**COMUNE DI GENOVA**

**DETERMINAZIONE DIRIGENZIALE**

**OGGETTO:** Piani Integrati - Piano Urbano Integrato (PUI)  
APPROVAZIONE DEL PROGETTO ESECUTIVO DI FASE 2 DELL'INTERVENTO  
"EDIFICIO VIA GIUSEPPE SPATARO CIVV. 32R-32AR-34: ACQUISTO E  
DEMOLIZIONE PER RIQUALIFICAZIONE SPAZI E REALIZZAZIONE  
PARCHEGGIO E VERDE. - PNRR – M5.C2. I2.2

- il soggetto verificatore APAVE CERTIFICATION ITALIA SRL ha emesso in data 15/04/2024 il “Rapporto conclusivo di Verifica del Progetto Esecutivo”, prot. n. 0912856, redatto ai sensi dell’art. 54 comma 7 del D.P.R. 207/2010, con cui si accerta “la conformità del Progetto Esecutivo alla normativa vigente”, fatto salve alcune osservazioni da risolvere in corso di esecuzione;
- viste le risultanze positive del Rapporto Conclusivo di Verifica del progetto esecutivo di cui sopra, il Responsabile Unico del Procedimento, in conformità alle disposizioni previste dall’art. 26, comma 8 del Codice, ha provveduto alla validazione del progetto esecutivo dei lavori di Fase 2 con Verbale di Validazione Prot. n.0198847 del 18/04/2024, allegato quale parte integrante al presente provvedimento.

Carico solaio tipico

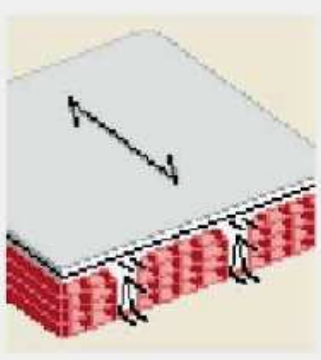
6. Visto l'elaborato aggiornato e la nota di riscontro dei progettisti, il punto 6 permane in quanto non vengono indicati all'interno della relazione i carichi nel cap. relativo all'analisi dei carichi (con relativa giustificazione). Come espresso anche nella nota 1 dell'elaborato ST.Ro1 "relazione tecnica sulle strutture".

3. Vista la risposta del progettista e l'elaborato aggiornato la NC si intende risolta;
5. Vista la risposta del progettista e l'elaborato aggiornato la NC si intende risolta;
6. Vista la risposta del progettista e l'elaborato aggiornato la NC si intende risolta;
7. Vista la risposta del progettista e l'elaborato aggiornato la NC si intende risolta;
8. Vista la risposta del progettista e l'elaborato aggiornato la NC si intende risolta;
9. Vista la risposta del progettista e l'elaborato aggiornato la NC si intende risolta
